Autorité environnementale

AVIS DE L'AUTORITÉ ENVIRONNEMENTALE
relatif au projet d'exploitation du site de production de briquets,
situé 2 rue de Haute Rive à Redon,
Ille-et-Vilaine,
dossier reçu le 18 décembre 2012

Plan extrait du résumé non technique de l'étude de dangers, page 49 du Volet 1

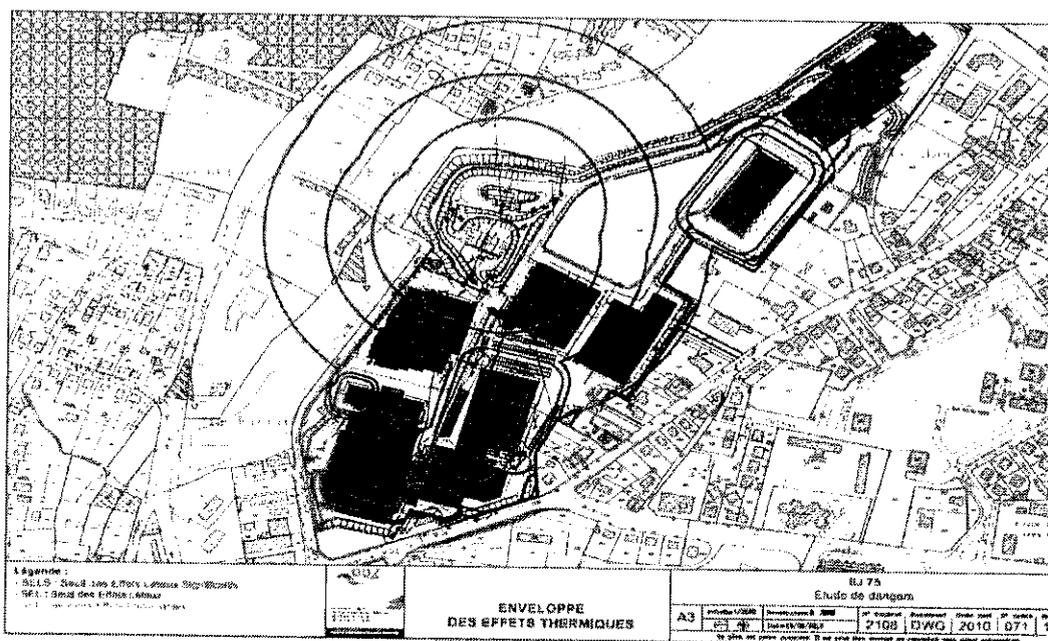
L'Autorité environnementale constate que les habitations les plus proches du site de Redon sont situées à 150 m des cuves d'isobutane, à l'intérieur des enveloppes d'effets létaux ou irréversibles (annexe 4-6, cartographie des enveloppes), avec une probabilité d'occurrence des scénarios d'accidents les plus graves d'une fois tous les 100 000 ans. Les occupants restent donc soumis à ces effets.
